Bescheid

**über die Änderung und Ergänzung der
allgemeinen bauaufsichtlichen Zulassung
vom 21. August 2012**

Zulassungsnummer:
Z-33.47-1282

Zulassungsgegenstand:
"IMPACT Wärmedämm-Verbundsystem 100 H"
Wärmedämm-Verbundsystem zur Anwendung auf Außenwänden in Holzbauart

Anlage 6

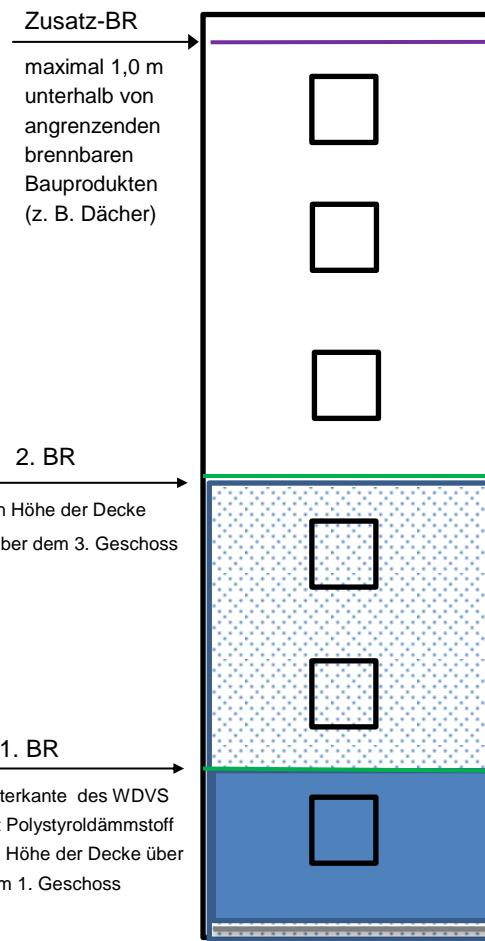
Bei schwerentflammabaren WDVS mit EPS-Dämmplatten müssen folgende Brandschutzmaßnahmen gegen eine Brandeinwirkung von außerhalb des Gebäudes ausgeführt werden (siehe Anlage 6):

1. äußere Beplankung der Wände bis zur Höhe der Decke des 3. Geschosses über Geländeoberkante oder genutzten angrenzenden horizontalen Gebäudeteilen (z. B. Parkdächer u. a.) mit nichtbrennbaren Plattenwerkstoffen (Baustoffklasse DIN 4102-A oder Klassen A1 bzw. A2 - s1,d0 nach DIN EN 13501-1),

2. Ausführung einer nichtbrennabaren Außenwandbekleidung oder eines schwerentflammabaren WDVS mit nichtbrennbarem Mineralwolle-Dämmstoff oberhalb eines maximal 90 cm hohen Spritzwasser-sockels über Geländeoberkante oder genutzten angrenzende horizontale Gebäudeteilen nach Nr. 1 bis zur Höhe der Decke über dem 1. Geschoss, jedoch auf mindestens 3 m Höhe,

3. ein Brandriegel an der Unterkante des WDVS mit EPS-Dämmstoff,
4. ein Brandriegel in Höhe der Decke des 3. Geschosses über Geländeoberkante oder angrenzenden horizontalen Gebäudeteilen nach Nr. 1, jedoch zu dem darunter angeordneten Brandriegel mit einem Achsabstand von nicht mehr als 8 m. Bei größeren Abständen sind zusätzliche Brandriegel einzubauen,

5. weitere Brandriegel an Übergängen der Außenwand zu horizontalen Flächen (z. B. Durchgänge, -fahrten, Arkaden), soweit diese in dem durch einen Brand von außen beanspruchten Bereich des 1. bis 3. Geschosses liegen.

Weiterhin ist ein Brandriegel (wie vorstehend beschrieben) maximal 1,0 m unterhalb von angrenzenden brennbaren Bauprodukten (z. B. am oberen Abschluss des WDVS unterhalb eines Daches) in der Dämmebene des WDVS anzurichten. Dieser Brandriegel ist ebenfalls mit einem Klebemörtel vollflächig anzukleben.
